CCR-VIA -- COMITATO DI COORDINAMENTO REGIONALE PER LA VALUTAZIONE D'IMPATTO AMBIENTALE

Giudizio n° 2853 del 14/12/2017

Oggetto MODIFICA SOSTANZIALE IMPIANTO DI RECUPERO RIFIUTI NON PERICOLOSI

Verifica di Assoggettabilità a V.I.A. – V.A.

Figura 4: L'impianto (cerchio giallo) è posto in prossimità del SIC “Fiume Mavone” (da GeoPortale Regione Abruzzo).

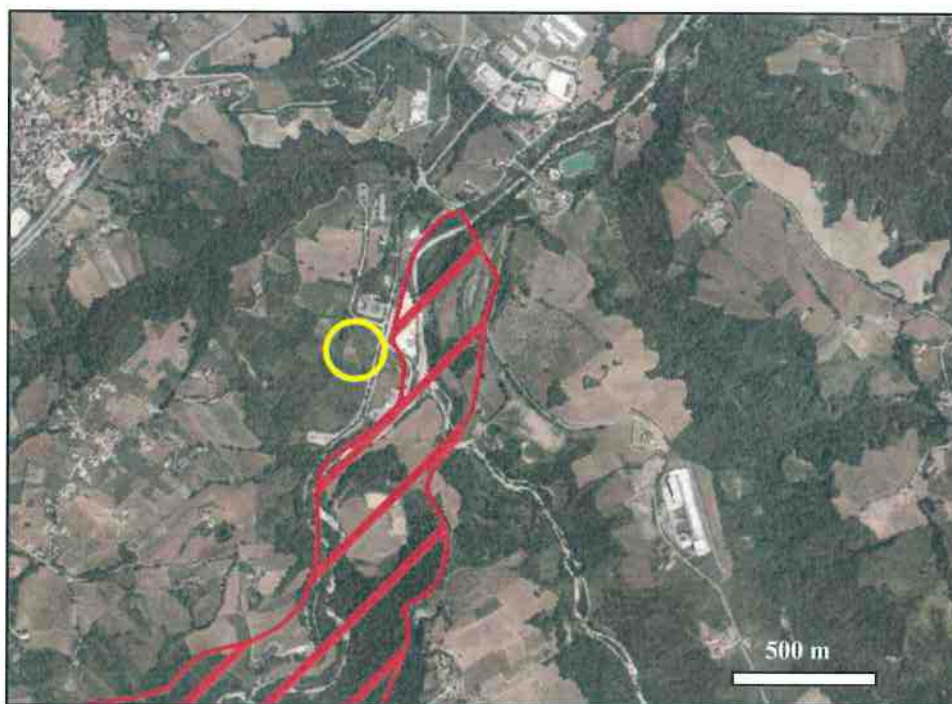
- non è soggetto a vincolo idrogeologico;
- ricade in prossimità (distanza stimata in fase istruttoria inferiore a 100 m) del SIC IT7120022 “Fiume Mavone” (*Fig. 4*).

- Sebbene si dichiara che il confine del sito si trova ad una distanza di circa 190 m dal Torrente Mavone, dall'analisi della cartografia si evince che l'impianto sorge in prossimità dell'area SIC IT7120022 “Fiume Mavone”, ad una distanza stimata (in fase istruttoria) inferiore ai 100 m (anche se si ricorda che l'impianto è esistente);
- Sebbene nello SPA si dichiara che non sono attesi impatti negativi sulle componenti acqua e suolo, non è stata allegata alcuna relazione geologica, né sono stati riportati nello SPA dati riguardanti l'eventuale presenza di falde acquifere;
- Nello SPA si riferisce che “nelle vicinanze è presente un altro impianto di lavorazione inerti”, ma non se ne valuta l'effetto in termini di potenziali impatti cumulativi;

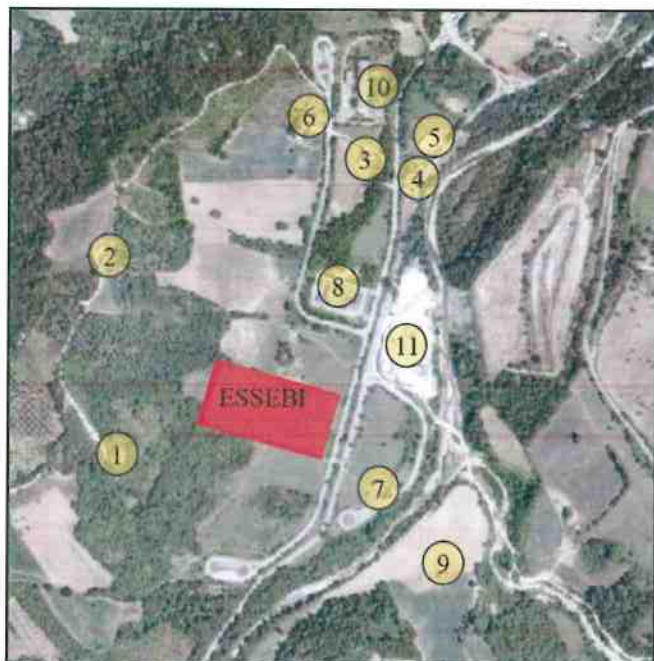
Nella relazione si afferma che nelle immediate vicinanze non sono presenti ricettori sensibili. L'abitazione più vicina è ad oltre 400 m di distanza e sono presenti attività artigianali ed industriali (Fig. 6).
